改善箇所説明図

燃料タンク透視図

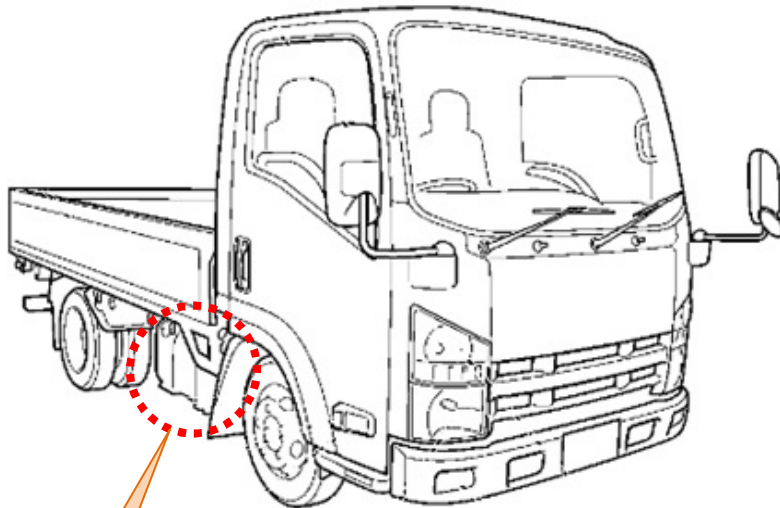
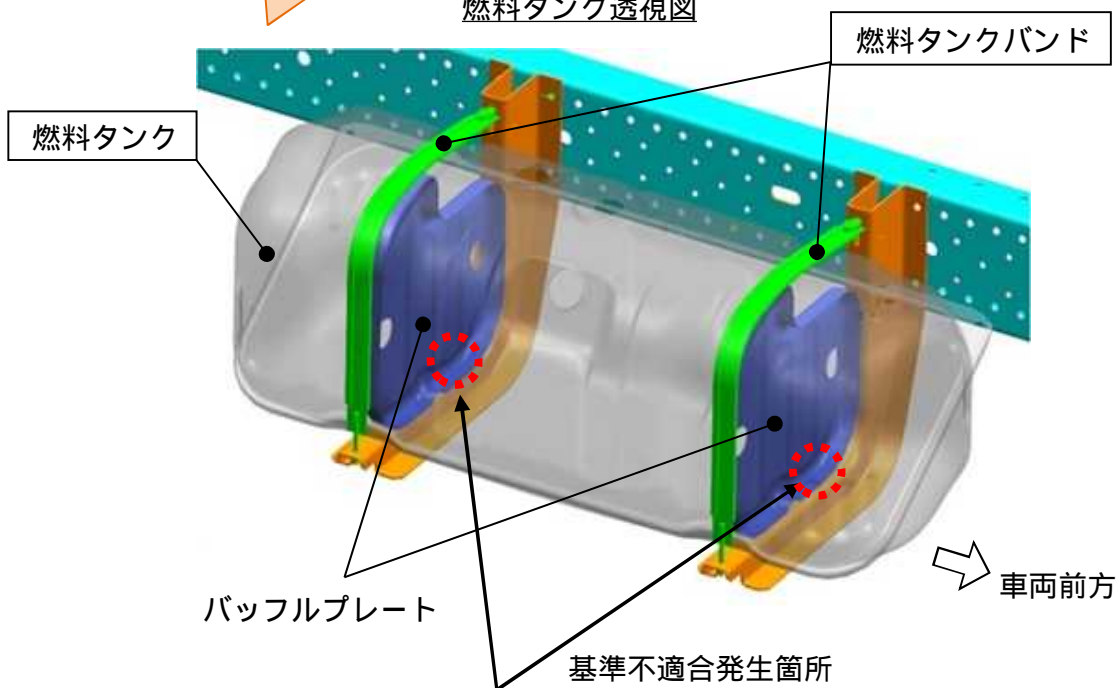
小型トラックにおいて、燃料タンク内部のバッフルプレート（燃料液面の揺動を抑止する仕切板）を燃料タンクに溶接する強度が不足しているため、燃料の揺動によりバッフルプレートが変動して、スポット溶接部に亀裂が生じるものがある。そのため、そのまま使用を続けると、亀裂が燃料タンクまで進行し、最悪の場合、燃料が漏れるおそれがある。

全車両、燃料タンクを対策品に交換する。また、ワッシャを追加し、燃料タンクバンド、ナットを新品に交換する。

識別：燃料タンク後部に黄色ペイントを塗布する。
